江门市建设工程消防验收 常见问题知识手册

编制单位：江门市住房和城乡建设局

2024 年 8 月 23 日

消防救援窗标识难以识别

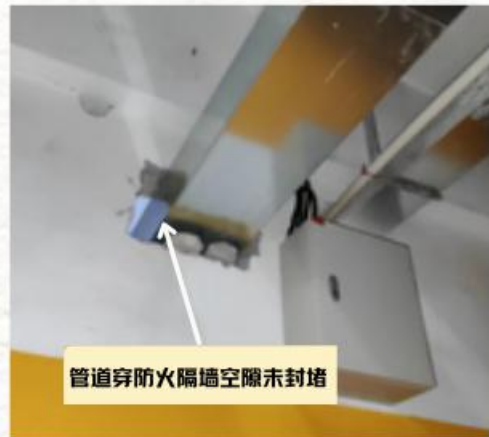
问题描述：消防救援窗难以识别

设置救援窗标识时，应注意是否能在室外易于识别；若存在阻挡救援窗的外墙装饰，各方应进行协调处理，确保外窗装饰不得影响救援窗的使用。

防火封堵不完善

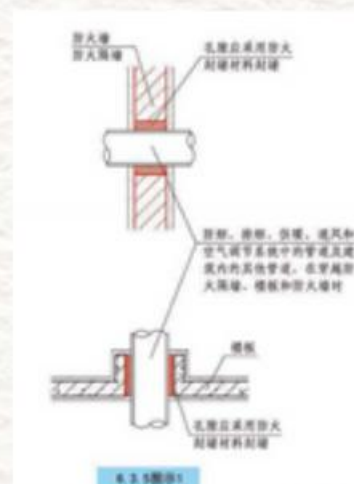
问题描述：井道楼板处孔洞未采取防火封堵措施；
管道穿越隔墙、楼板出孔洞未采取防火封堵措施

参考国标图集18J811-1《建筑设计防火规范》图示 6.3.5图做法，线管施工完成后用防火封堵材料将空隙封堵。

问题四 防火隔墙未砌筑到顶

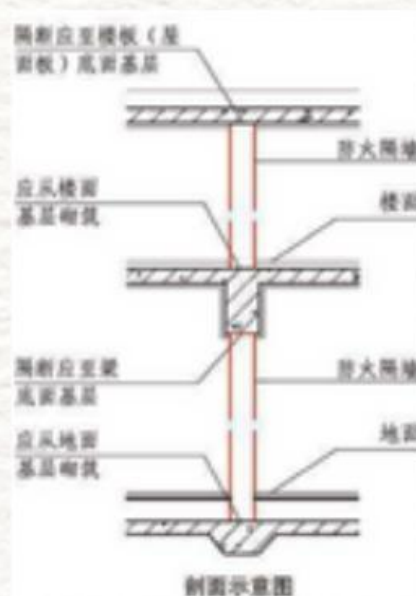
问题描述：防火隔墙未砌筑到顶

参考国标图集18J811-1《建筑设计防火规范》

图示 6.2.4图做法。

厨房未采用防火门、窗与其他部位分隔

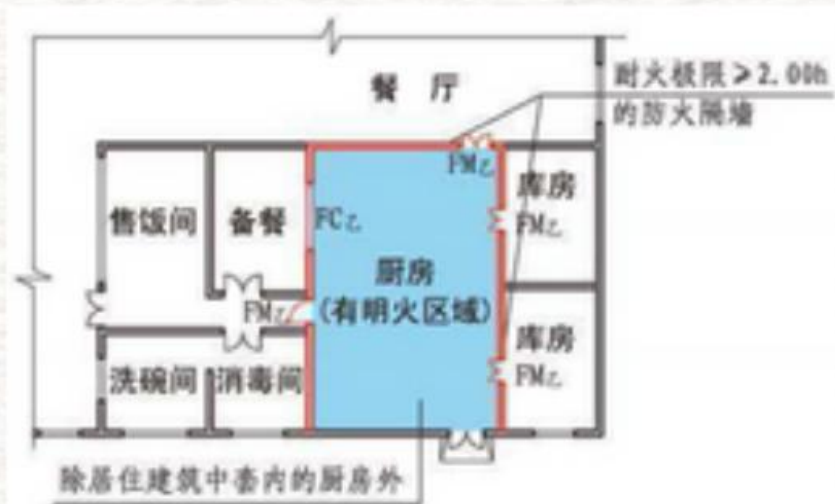
问题描述：厨房未采用防火门、窗与其他部位分隔

参考国标图集18J811-1《建筑设计防火规范》图示 6.2.3图做法，采用防火门、窗及防火隔墙与其他部位进行分隔。

问题十 前室、楼梯间的设置不符合要求

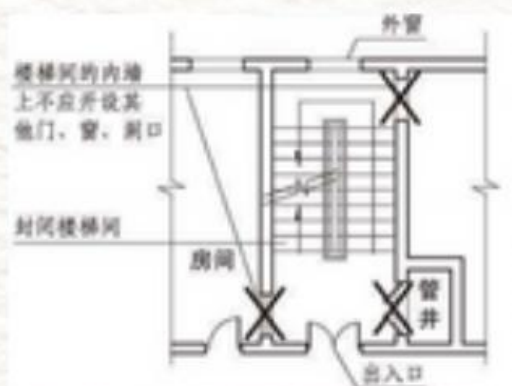
问题描述：防烟前室、楼梯间设置了除出入口、外窗和送风口之外的开口

将增设的开口封闭，确保楼梯间与前室除出入口、外窗和送风口外无其他的开口。

疏散门的设置不符合要求

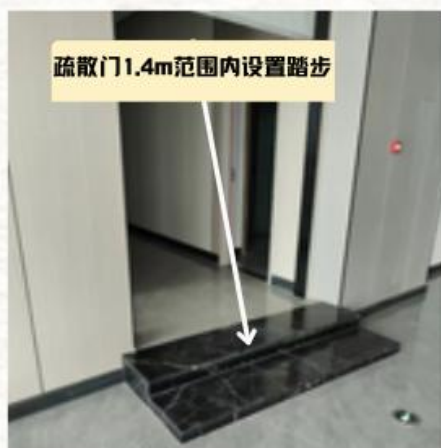
问题描述：疏散门未向疏散方向开启
疏散出口的门未采用平开门

- 1，达到规范要求的使用人数限制的房间门应改为向疏散方向开启；
- 2，疏散出口的门更换为平开门。

问题十二 人员密集场所的疏散门1.4m范围内设置了踏步

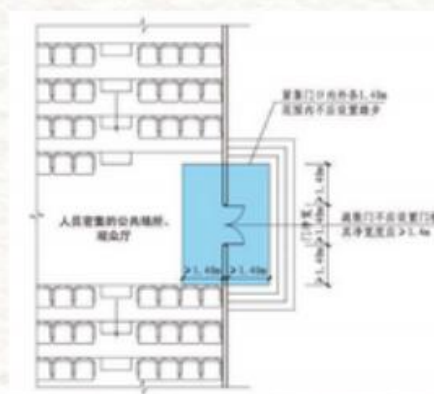
问题描述：人员密集场所的疏散门1.4m范围内设置了踏步

取消踏步，可将踏步改为斜坡。

问题十四 消防电梯机房未与普通电梯机房用防火隔墙分隔

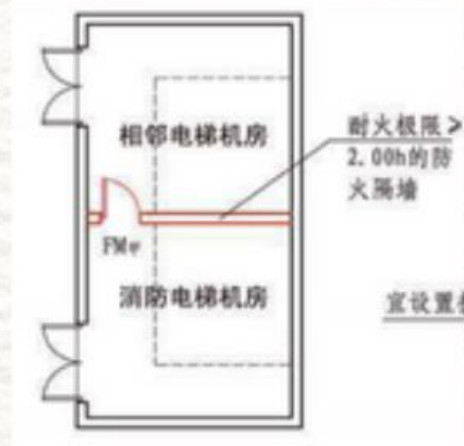
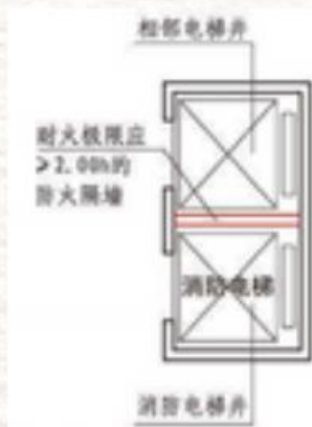
问题描述：消防电梯机房未与普通电梯机房用防火隔墙分隔

施工单位应严格按照规范和图纸要求进行施工，不得擅自更改。

消防电梯井底未设置排水设施

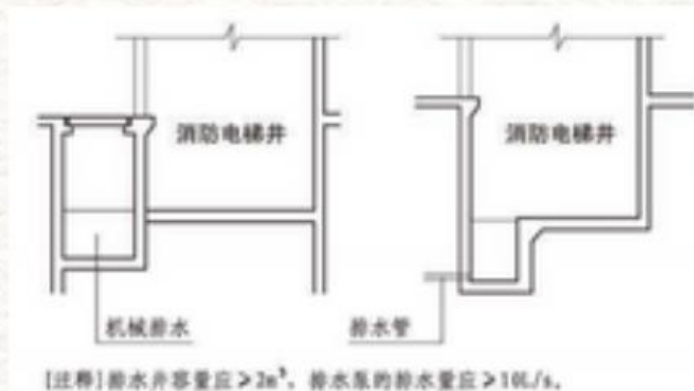
问题描述：消防电梯井底未设置排水设施

施工单位应严格按照规范和图纸要求进行施工，不得擅自更改。

消防水泵吸水管不符合规范要求

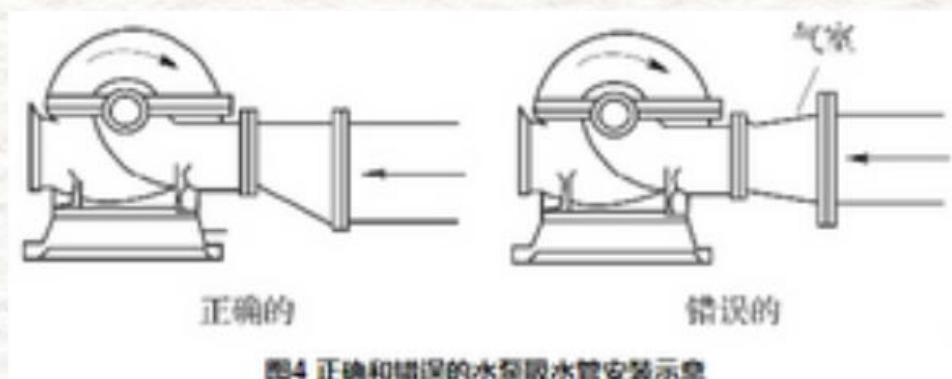
问题描述：消防水泵吸水管上的异径管未采用管顶平接方式安装

参考《消防给水及消火栓系统技术规范》GB50974-2014 条文说明12.3.2图4的要求，采用偏心异径管管件并采用管顶平接。

问题三 流量开关未正确设置

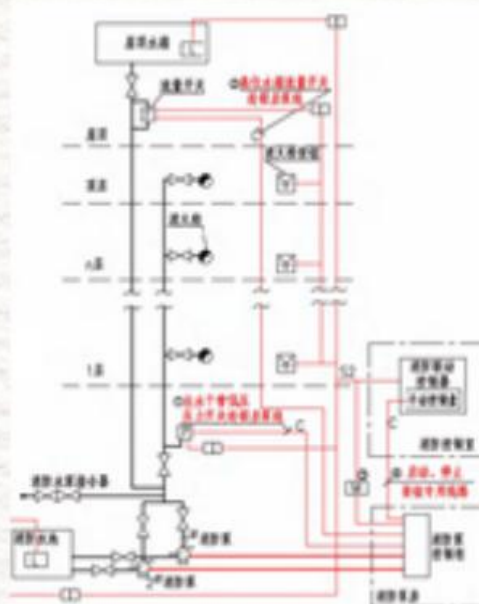
问题描述：高位消防水箱出水管上未设置流量开关；
流量开关未调试

参考国标图集14X505-1《火灾自动报警系统设计规范》图示 4.3图示1做法，安装流量开关并将连锁启泵线接入消防水泵控制柜。

问题四 室内消火栓暗装破坏墙体耐火性能

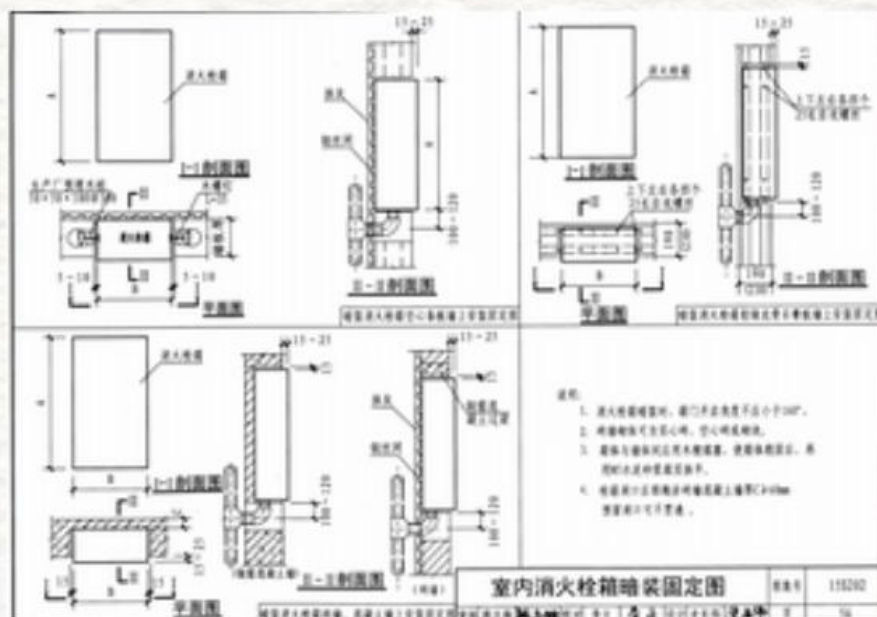
问题描述：消火栓箱贯穿防火隔墙，使墙体耐火极限不符合规范要求

参考国标图集15S202《消火栓安装》图示第56页做法，暗装消火栓箱体背面采用石膏板、砖墙等材料进行填充，确保防火隔墙的耐火性能。

问题八 未在障碍物下方增设喷头

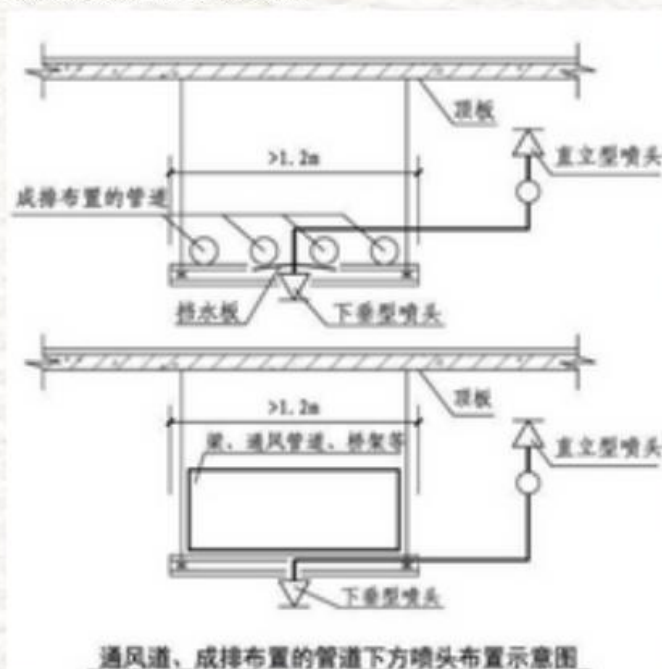
问题描述：未在宽度超过1.2m的风管或成排布置的管道下方增设喷头

参考国标图集19S910《自动喷水灭火系统设计》第78页做法，在障碍物下方增设喷头。

问题九 吊顶内未按规定设置喷头

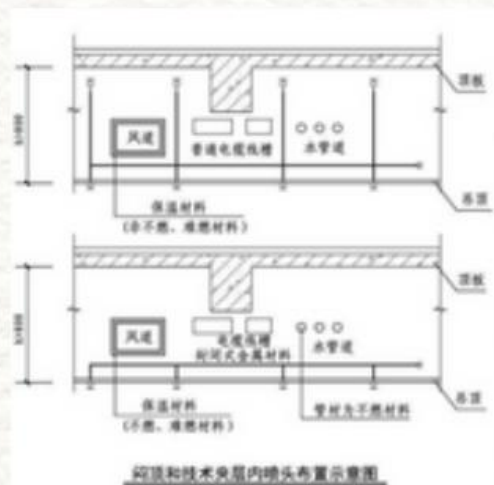
问题描述：吊顶高度大于800mm且存在可燃物，未在吊顶内设置喷头

由于在实际情况中吊顶内普遍存在灯具、裸露电线、未封闭接线盒内裸露的线头等可燃物，应仔细核实现场吊顶内情况，对照规范要求确认是否需要在吊顶内设置喷头。

问题十 格栅吊顶的喷头安装不符合规范要求

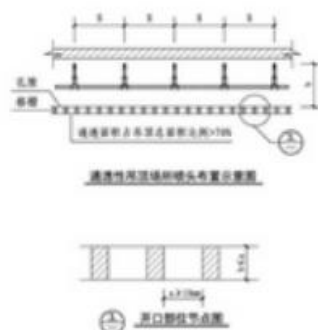
问题描述：格栅吊顶的喷头安装不符合规范要求

核实吊顶通透面积占比，参考国标图集19S910《自动喷水灭火系统设计》第75页做法。

气体防护区内的开口无法自动关闭

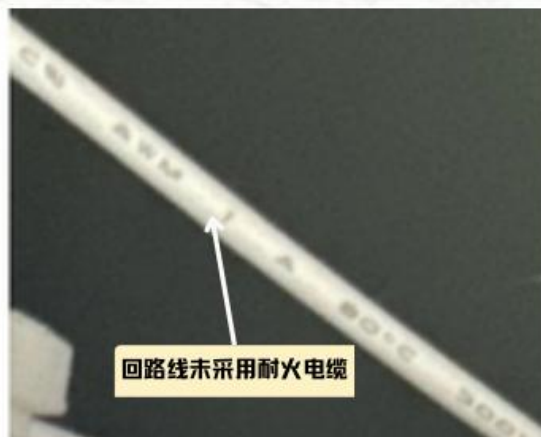
问题描述：气体防护区内的开口无法自动关闭

在开口上设置与气体报警控制器连接的防火阀或设置能自动关闭的百叶窗，确保气体喷放前能自动关闭除泄压口外的其他开口

问题十 应急照明和疏散指示系统线路保护方式不符合要求

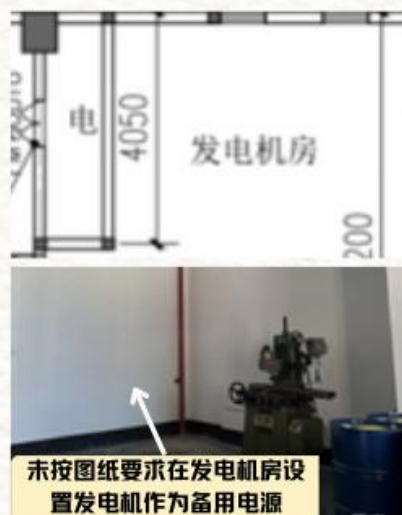
问题描述：明敷时未采用金属管或金属槽盒保护线路

设置金属管和金属槽盒保护线路。

问题十一 消防设施未按图纸要求设置双电源供电

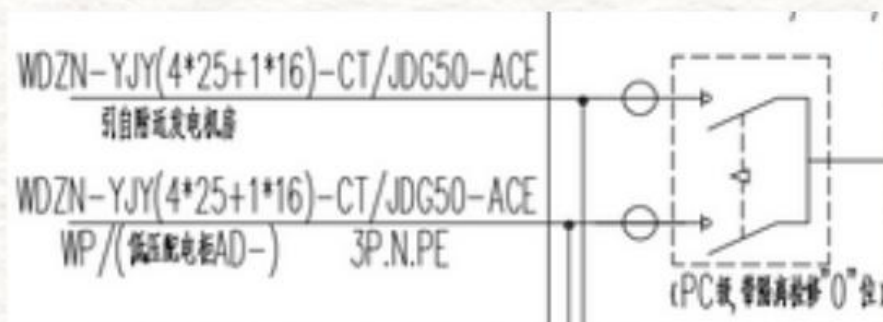
问题描述：消防用电一级负荷的建筑，消防设施未按图纸要求设置双电源供电

严格按照规范及设计要求，确保消防设施的双电源供电。

设置在高位的排烟窗未设置手动开启装置

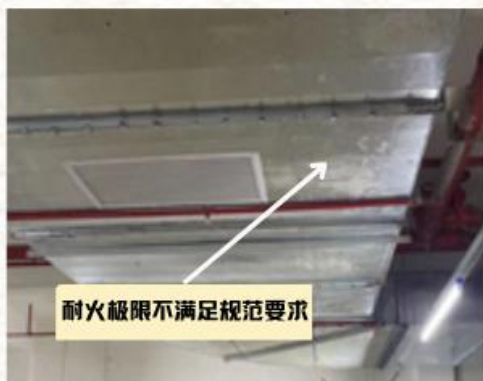
问题描述：设置在高位的排烟窗未在距地面1.3-1.5m处设置手动开启装置

对设置在高处不便于开启的排烟窗在距地面1.3-1.5m处设置手动开启装置。

送风、排烟管道的耐火极限不满足要求

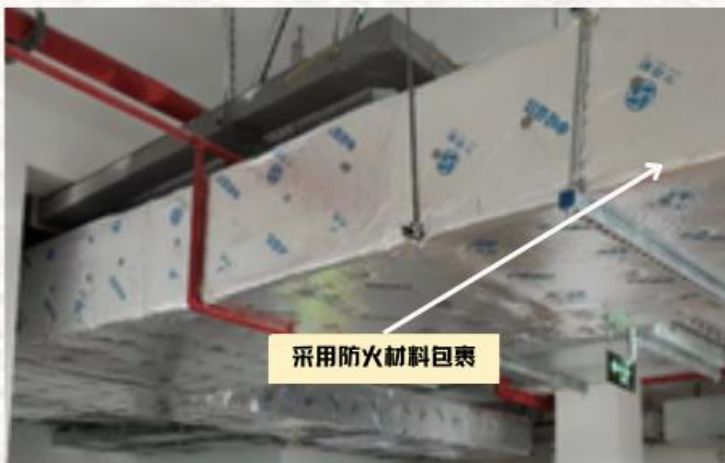
问题描述：送风、排烟管道的耐火极限不满足要求

采用防火材料包裹风管。
